**Akce: Posouzení vybraných otázek souvisejících s případným vlivem vymezeného dopravního koridoru řešeného v platných Zásadách územního rozvoje královéhradeckého kraje jako „rychlostní silnice R11“ při průchodu územím obce Kocbeře**

**Reklamační protokol č. 3 ke způsobu odstranění vad a nedodělků na základě reklamačních protokolů č. 1 a 2 k dílu „Územní studie posouzení vybraných otázek souvisejících s případným vlivem vymezeného dopravního koridoru řešeného v platných Zásadách územního rozvoje Královéhradeckého kraje jako „rychlostní silnice R11“ při průchodu územím obce Kočeře“**

**Věc: Vyjádření zpracovatele k reklamačnímu protokolu č.3 ze dne 07.02.2017**

**Reklamační protokol č. 4 ke způsobu odstranění vad a nedodělků na základě reklamačních protokolů č. 1, 2 a 3 k dílu „Územní studie posouzení vybraných otázek souvisejících s případným vlivem vymezeného dopravního koridoru řešeného v platných Zásadách územního rozvoje Královéhradeckého kraje jako „rychlostní silnice R11“ při průchodu územím obce Kocbeře“**

Priloha č. 2.

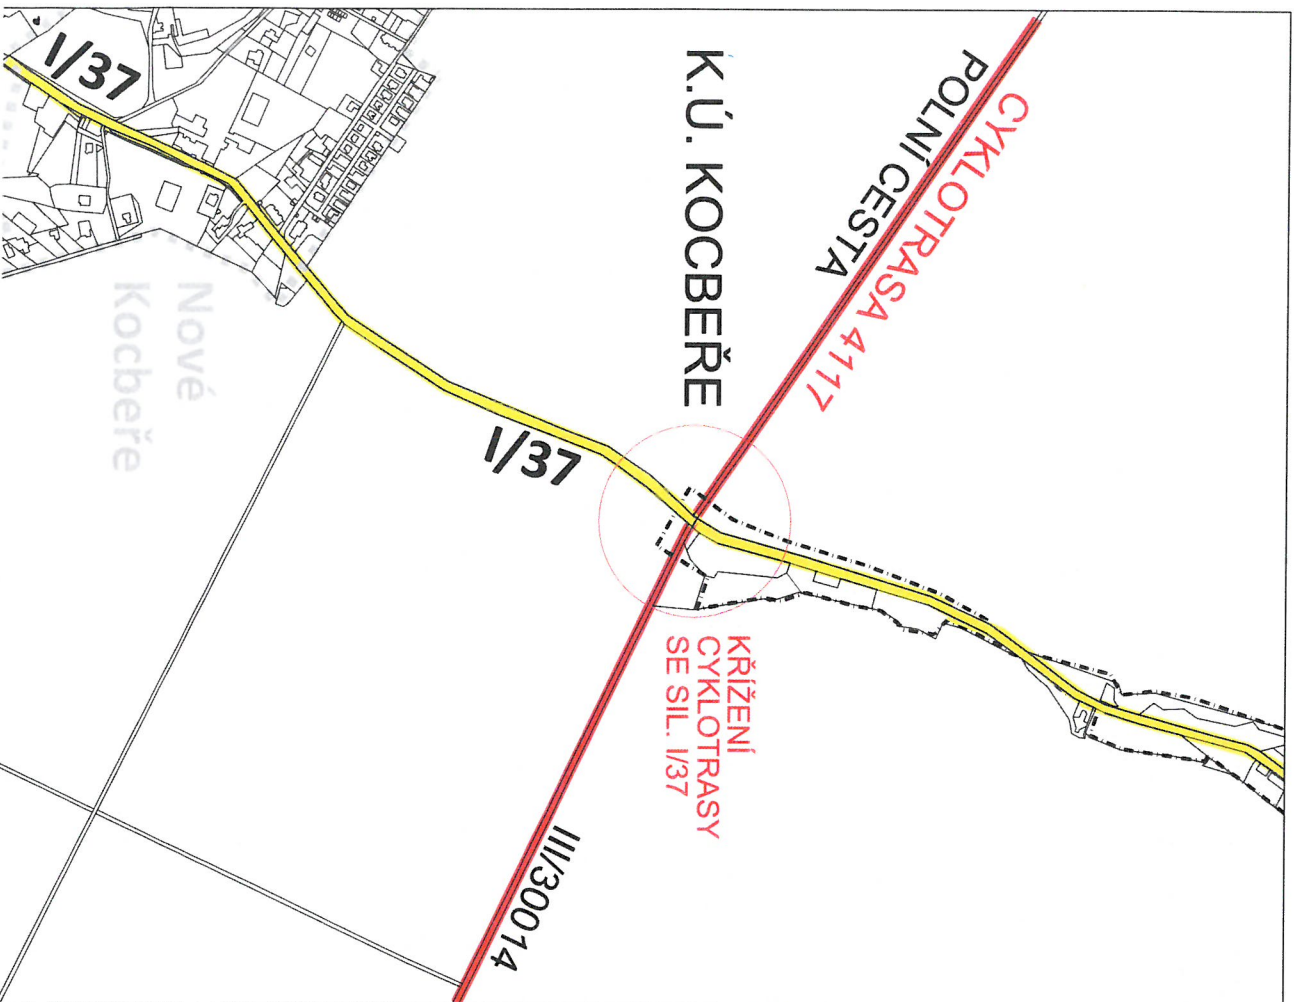
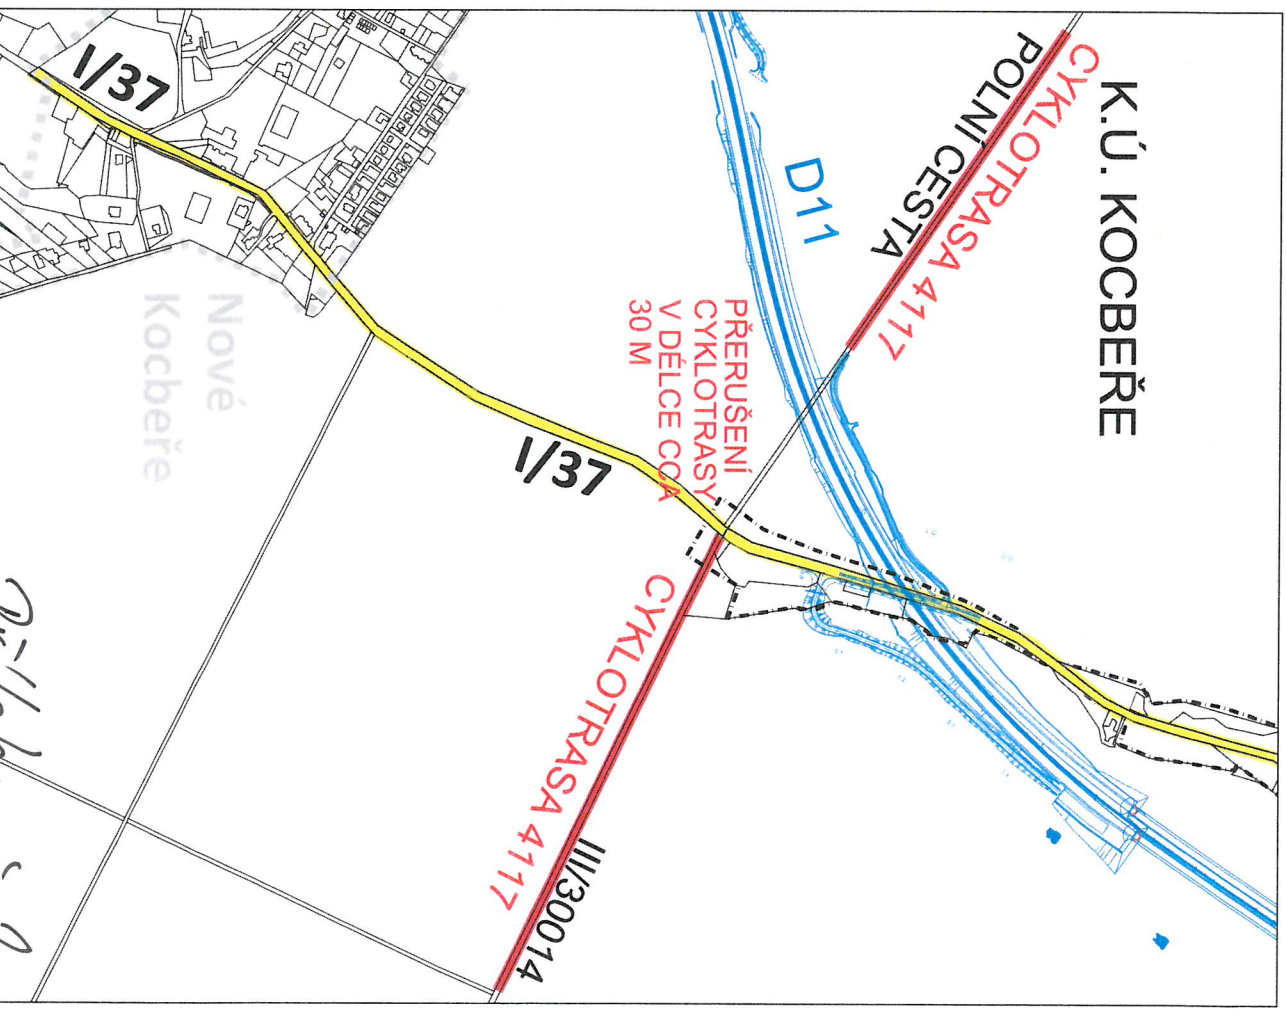
*7. Ve čtvrté odrážce na str. 29 je uvedeno následující tvrzení:*

*„Projekt DÚR D11 neřeší bezpečný pohyb cyklistů po cyklotrase 4117.“*

*S uvedeným tvrzením se nelze ztotožnit, není navíc ani ničím doloženo, žádáme proto o jeho odstranění.*

Připomínka uvedená pod bodem č. 7 trvá. Tvrzení, že projekt DUR D11 neřeší problematiku křížení cyklotrasy 4117 s úsekem navrhované dálnice D11 se nezakládá na skutečně zjištěném stavu věci, neboť projekt DUR D11 obsahuje řešení spočívající v přeložení této cyklotrasy do částečného souběhu s tělesem dálnice D11 směrem z obce Kocbeře na Trutnov s převedením této cyklotrasy na stávající silnici I/37 od místa křížení dálnice D11 se silnicí I/37 do místa dnešního křížení cyklotrasy se silnicí I/37. Otázka bezpečnosti pohybu cyklistů na této komunikaci je otázkou spojenou s dodržováním pravidel na pozemních komunikacích ze strany účastníků silničního provozu, případně dopravního značení, tedy organizačního opatření, které nemůže být předmětem územního řízení, neboť souvisí s působností silničního správního úřadu dle příslušného silničního právního předpisu. Důkaz o tom, že by navržené řešení v projektu DUR D11 bylo v rozporu s některými ze zákonů, jsme ve Vámi předloženém návrhu textové ani grafické části nedohledali.

Připomínka uvedená pod bodem č. 7 trvá. Tvrzení, že projekt DUR D11 neřeší problematiku křížení cyklotrasy 4117 s úsekem navrhované dálnice D11 se nezakládá na skutečně zjištěném stavu věci, neboť projekt DUR D11 obsahuje řešení spočívající v přeložení této cyklotrasy do částečného souběhu s tělesem dálnice D11 směrem z obce Kocbeře na Trutnov s převedením této cyklotrasy na stávající silnici I/37 od místa křížení dálnice D11 se silnicí I/37 do místa dnešního křížení cyklotrasy se silnicí I/37. Otázka bezpečnosti pohybu cyklistů na této komunikaci je otázkou spojenou s dodržováním pravidel na pozemních komunikacích ze strany účastníků silničního provozu, případně dopravního značení, tedy organizačního opatření, které nemůže být předmětem územního řízení, neboť souvisí s působností silničního správního úřadu dle příslušného silničního právního předpisu. Důkaz o tom, že by navržené řešení v projektu DUR D11 bylo v rozporu s některými ze zákonů, jsme ve Vámi předloženém návrhu textové ani grafické části nedohledali.

*Návrhem DUR D11 dojde k přerušení cyklotrasy pod označením 4117. Náhradní vedení cyklotrasy DUR D11 neřeší. Obojí je znázorněno na příloze č. 2. I nadále se domníváme, že přerušené vedení cyklotrasy 4117 je třeba nahradit adekvátním a dopravně bezpečným řešením již v DUR D11. Z tohoto důvodu text studie ponecháváme v původní podobě.*

*Na rozdíl od Vás jsem přesvědčen, že pro zajištění bezpečného pohybu cyklistů na silnici I. třídy nelze spoléhat pouze na dodržování pravidel silničního provozu na pozemních komunikacích, případně jiná organizační opatření. V tomto přesvědčení mě utvrzuje ČSN 73 6101 (Projektování silnic a dálnic), která v oddíle 9.9.1 uvádí, že při určitých intenzitách cyklistů a intenzitě dopravního proudu je třeba vést cyklistickou dopravu odděleně od dopravního proudu vozidel. Dále se v tomto oddíle uvádí, že „zřizování stezek pro chodce a cyklisty je třeba zejména tam, kde: - je nutno počítat s pravidelnou nebo silnou rekreační cyklistickou dopravou, nebo kde vozidla mohou jezdit vysokou rychlostí.*

Hlukova studie  
 D11 - 1108 Jaromer - Trutnov  
 Situace 3

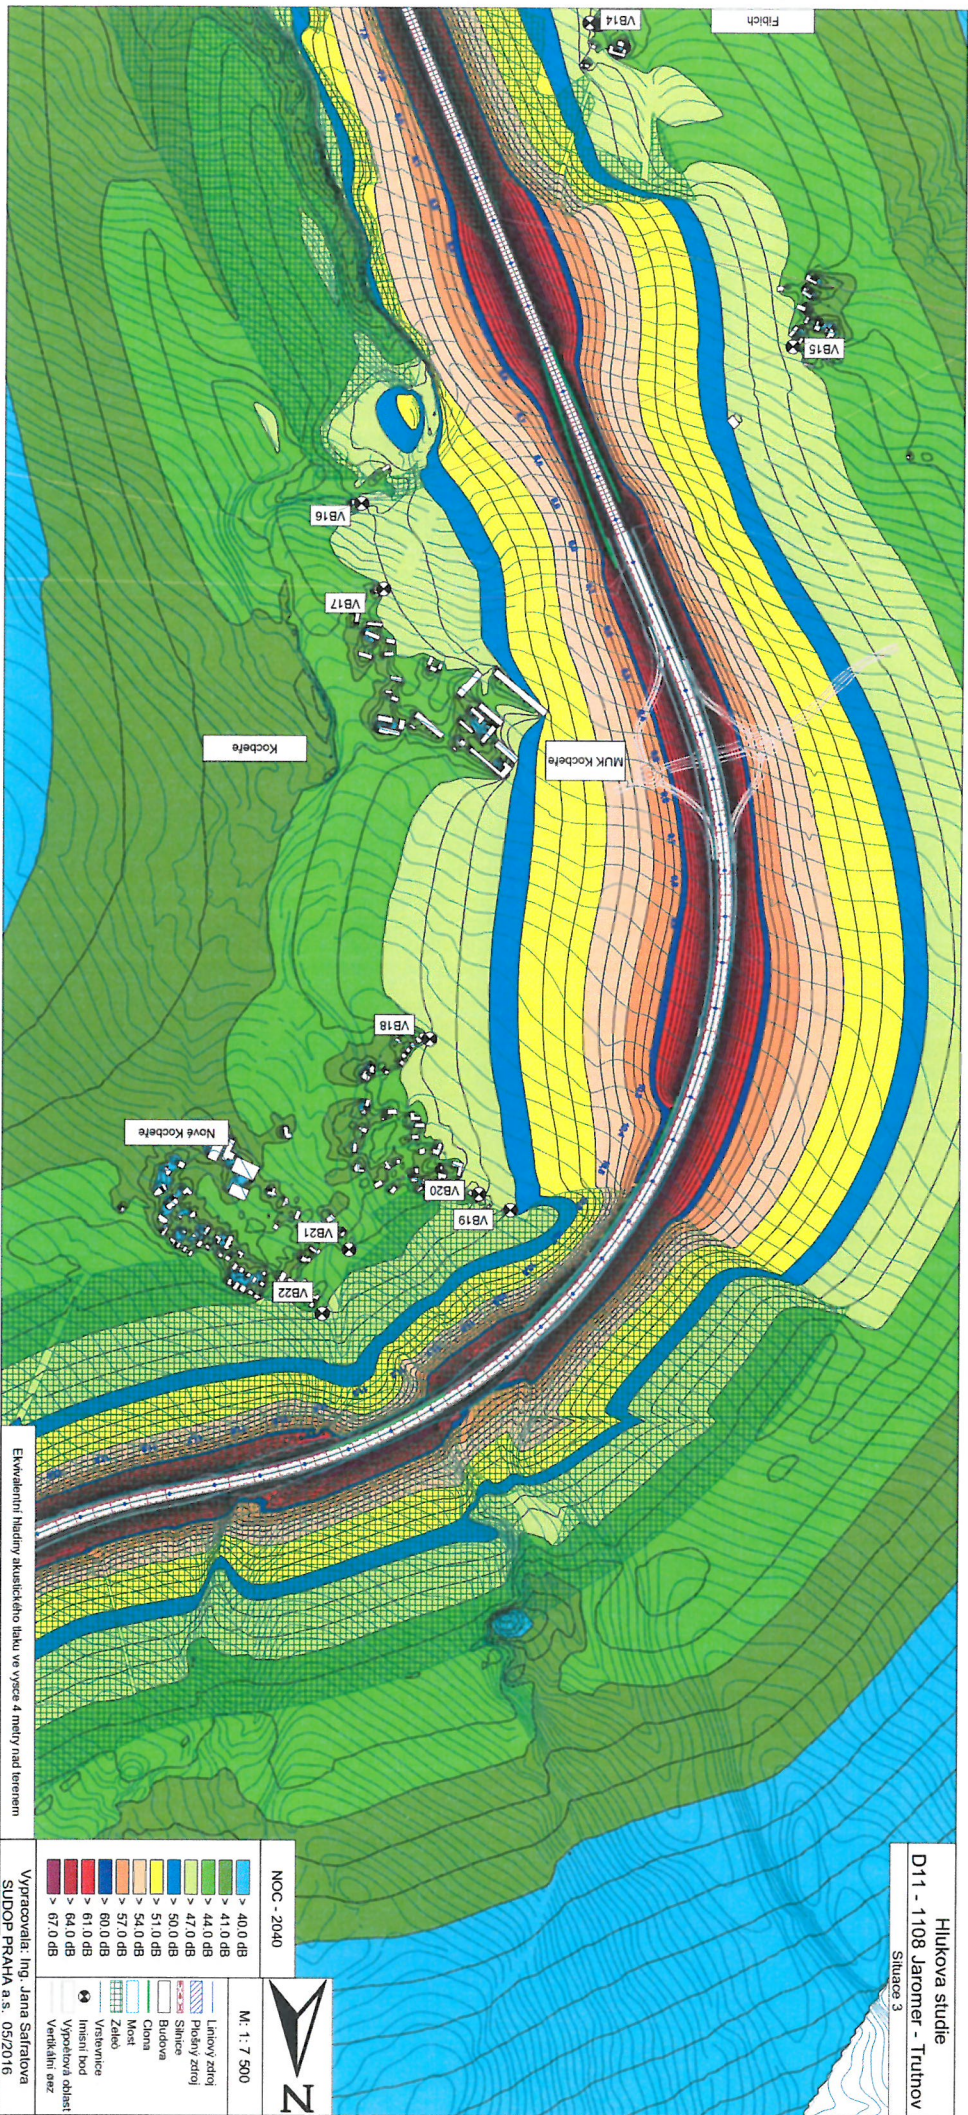
9. V poslední odrážce na str. 48 je navrženo následující:

*„V hlukové studii projektu DUR D11 doplnit hlukové zatížení z MÚK Kocbeře.“*

Vzhledem k dřívějšímu zpracování akustické studie, která byla zpracována na celou trasu v rámci zpracování DÚR D11 není důvod opakovaně takový materiál zpracovávat. Žádáme proto citovaný text odstranit.

Připomínka uvedená pod bodem č. 9 trvá. Naši připomínku doplňujeme v návaznosti na Vaši reakci, kde uvádíte, že „akustická studie nereaguje na MUK Kocbeře a z ní vycházející dálniční přivaděč směrem do Kocbeře“. Z naší strany je třeba doplnit, že akustická studie byla zpracována jako celek, nikoli pro samostatné části, a nelze se ztotožnit s tím, že by nepodávala reálný obraz o hlukovém zatížení. Požadavek na to, proč by měla být vypracována pro jednotlivé části staveb, nebyl ničím odůvodněn. Ve Vámi předložených materiálech rovněž nenacházíme právní předpis, který by tento požadavek stanovil. Důkaz, že projekt DUR D11 nesplňuje požadavky na příslušné právní předpisy v předloženém návrhu textové části, předložen není. Jedná se tak o nedoložené tvrzení.

*V příloze č.3. dokládáme část akustické studie, ze které je patrné, že nereaguje na MUK Kocbeře a z ní vycházející dálniční přivaděč směrem do Kocbeře. Takto provedená hluková studie a průběh izofon podává nereálný obraz o výsledné hlukové situaci po uvedení dálnice do provozu. Na svém doporučení musíme trvat a dále jej rozšiřujeme i na dálniční přivaděč do obce Kocbeře (silnice II/300) a průjezdní úsek stávající silnice I/37. Bez posouzení výhledové hlukové situace podél průjezdních úseku silnic se nelze vyjádřit k předpokládaným rozvojovým lokalitám obce definovaných studií UP 24. Z těchto důvodů výše zmiňovaný text ve studii ponecháváme.*
